Energielandgoed Wells Meer, gemeente Bergen

Toetsingsadvies over het milieueffectrapport

27 november 2018 / projectnummer: 3342

Ligging locaties A, B en C. Bron: MER

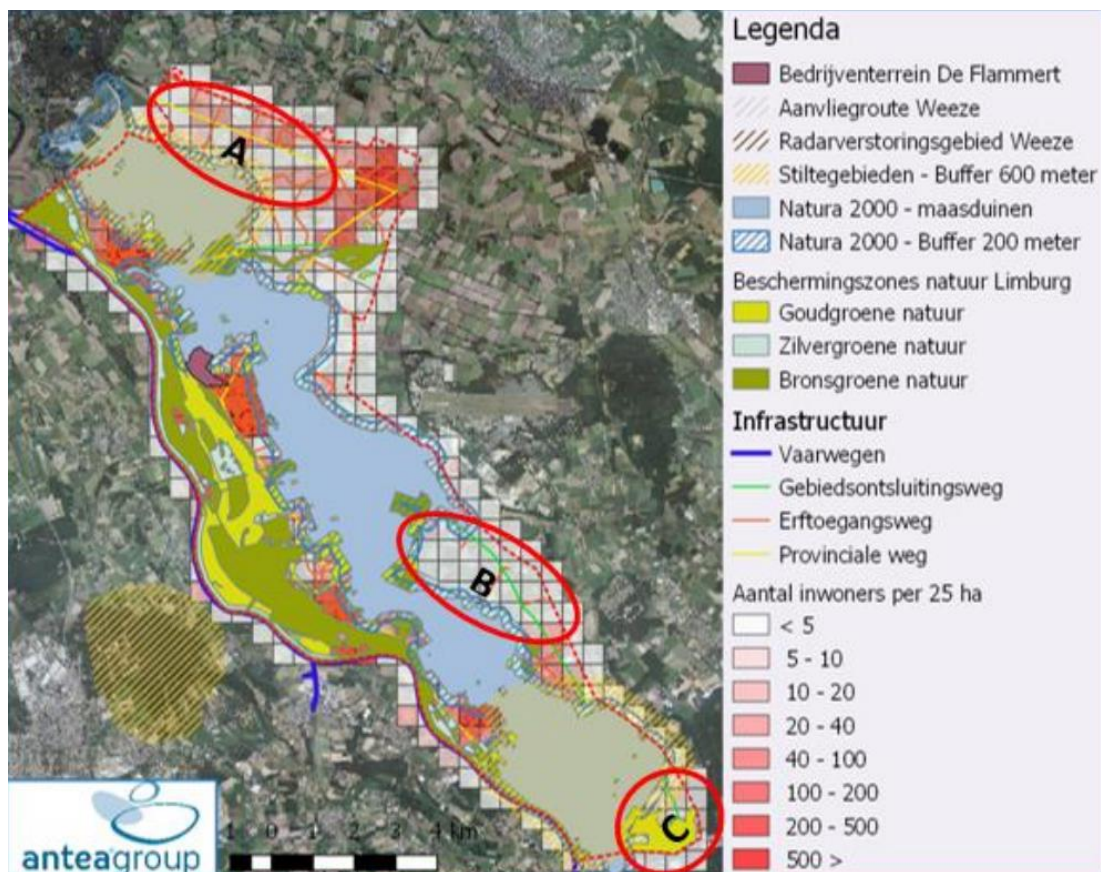
In het MER zijn drie locaties (zie figuur op de vorige pagina) onderzocht op de opbrengstpotentie voor duurzame energie en op de impact op het ruimtegebruik. Uit dit onderzoek blijkt dat alleen locatie B (Energie-landgoed Wells Meer) voldoende mogelijkheden heeft voor het opwekken van 0,87 PJ per jaar. Locatie A heeft volgens het MER een opbrengstpotentie van 0,64 PJ per jaar en locatie C van 0,46 PJ per jaar.

De verwachte opbrengst van de locaties dient volgens de Commissie voor de besluitvorming wel realistisch in beeld gebracht te worden. Op die manier kunnen de drie mogelijke locaties op een zinvolle manier vergeleken worden (zie ook hierna). Als de mogelijke energieopbrengst van locatie A of C bijvoorbeeld relatief lager is, maar die locatie juist grote milieuvoordelen biedt, is dat mogelijk relevante informatie voor de besluitvorming over de te kiezen locatie.

De Commissie adviseert een zo realistisch mogelijk beeld te geven van de te verwachten energieopbrengst van de locaties A, B en C.

De Commissie merkt ook op dat onduidelijk is of andere locaties geschikter zijn voor WKO dan het Reindersmeer, omdat deze opties niet zijn onderzocht en uitgewerkt. De Commissie merkt overigens op dat het Reindersmeer buiten locatie B lijkt te vallen en adviseert dit nader toe te lichten.
